Advisering Waterschap, Kerkweg-Zuid te Ruinerwold

Belangrijkste punten die ik nu zie in het plan Kerkweg-Zuid te Ruinerwold die vragen oproepen:

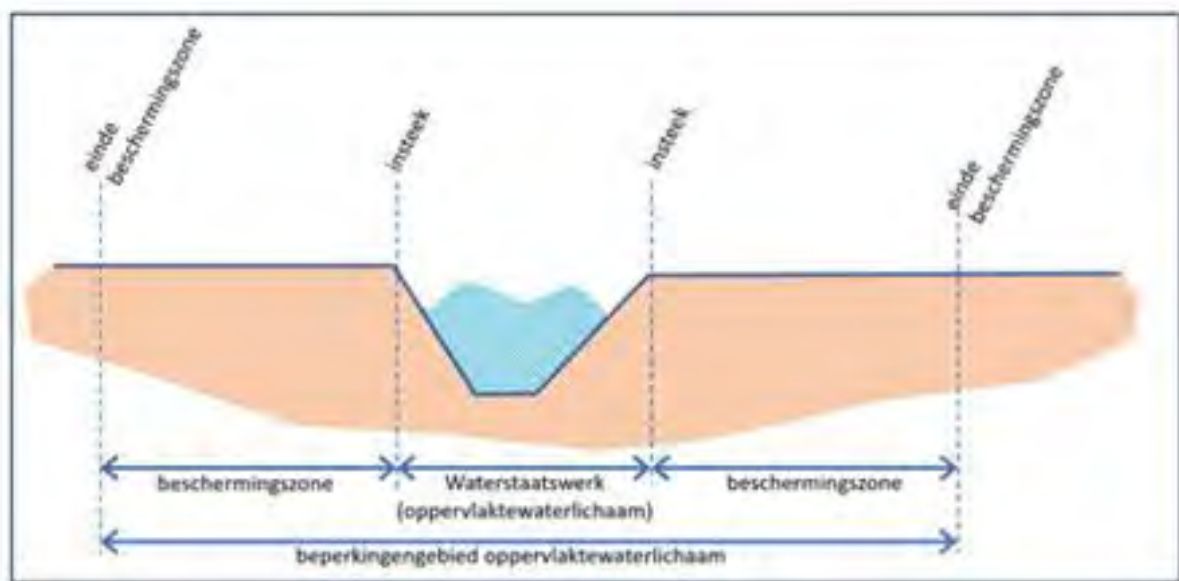
-Bestaande A watergang en de 5 meter beschermingszone aan beide zijde (vergunning plichtig). Aan de bebouwde zijde is geen ruimte voor ons onderhoud, daarom is de 5 meter aan de nu onbebouwde zijde nodig voor beheer van de watergangen. Deze 5 meter loopt vanaf de boveninsteek van de watergang (zie afbeelding ter illustratie).

De optie die wij aandragen is deze watergang om te leggen aan de zuidzijde van het plan (zie afbeelding onder aan het document), gezien de bedachte groen/boom strook om de ontwikkeling heen die nu niet past met de beschermingszone. De verwachting van ons beheer is dat toekomstig beheer hier na ontwikkeling tegen problemen aangaat lopen als hier geen aandacht voor is.

In het verleden hebben we het volgende ook aangegeven (zie afbeelding), gezien de invulling van het gebied verwachten wij meer problemen met de huidige A watergang en het beheer hiervan. Daarom gaat nog steeds onze sterke voorkeur uit naar de verlegging van de A watergang en daarmee ons beheer. Hierdoor kan de huidige watergang vervallen of mogelijk zelfs worden ingericht als een waterberging.

Mocht dit in de huidige fase van het plan nog mogelijk zijn om deze A watergang aan te passen gaan

wij graag in overleg over onderstaand voorstel.
